MIRT-Verkenning A67 Leenderheide – Zaarderheiken

Nota van Beantwoording Voornemen

Zienswijzen op de Ontwerp-Structuurvisie en planMER

Datum 7 november 2019
Status Eindconcept

Geluidproductieplafonds

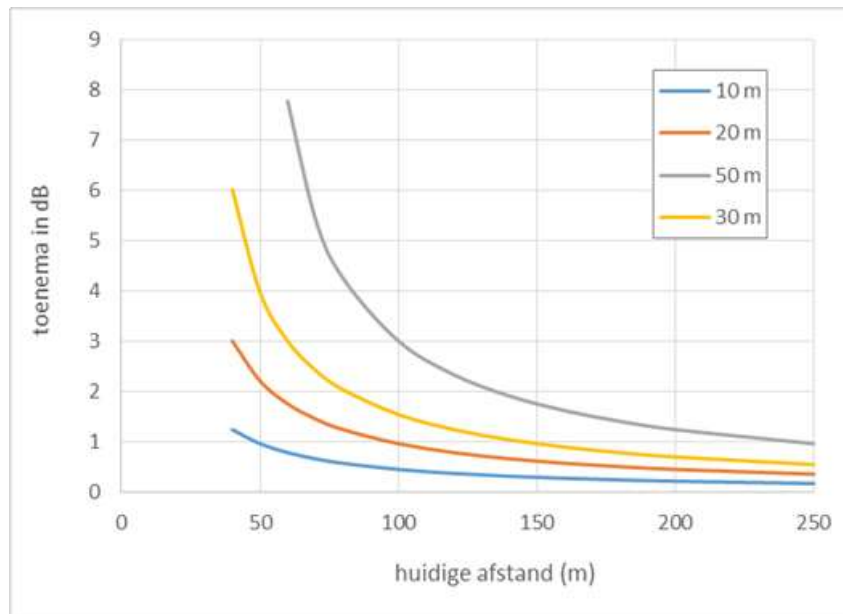
In het advies schrijft de Commissie: in het MER is niet gekeken of de beschreven opties leiden tot aanpassingen van geluidproductieplafonds. Als dat zo is, moeten afwegingen met betrekking tot de nieuwe hoogte van deze plafonds en niet afgehandelde saneringssituaties het project worden betrokken. Het MER moet hiertoe de nodige informatie bieden.

In het MER is er voor gekozen om de effecten door geluid in beeld te brengen als effect ten opzichte van de referentiesituatie en geen toets te doen aan de geluidproductieplafonds (GPP) aan de hand van de GPP-punten. In het MER zijn de effecten bepaald ter plaatse van representatieve woningen en woongebieden. Dit is gedaan omdat het vooral gaat om een vergelijking van de alternatieven en omdat het bepalen van effecten ter plaatse van de woningen een beter beeld geeft van de effecten in de leefomgeving dan een beoordeling op basis van de GPP-punten. De effecten door geluid die optreden bij de alternatieven 2 en 3 worden veroorzaakt door een combinatie van het verschuiven van de weg en de toename van de hoeveelheid verkeer. Van deze factoren is het effect van de verschuiving het grootst. Dit speelt vooral bij de woonwijken bij Geldrop.

Bij het verschuiven van de weg zegt een beoordeling op basis van de GPP-punten (die dicht bij de weg zijn gesitueerd) weinig over het effect op woningen die op grotere afstand van de weg zijn gesitueerd. Voor de plan-uitwerking is heeft dit als consequentie dat – los van de effecten ter plaatse van de huidige GPP-punten - moet worden nagegaan of geluidmaatregelen bij woningen nodig zijn. Tevens moet worden nagegaan of aanpassing (verschuiving) van de GPP-punten noodzakelijk is. Het klopt dat in het MER niet is beschreven of het project leidt tot de noodzaak van het aanpassen van de GPP-punten. De verwachting is dat dit voor een deel van het traject noodzakelijk zal zijn.

Het MER beschrijft wat de effecten op de geluidbelasting zijn. In de fase van de planuitwerking zal nader in beeld worden gebracht of mitigerende maatregelen nodig zijn en zo ja, welke dan doelmatig zijn. Tevens zal worden uitgezocht in hoeverre de GPP-punten moeten worden aangepast.
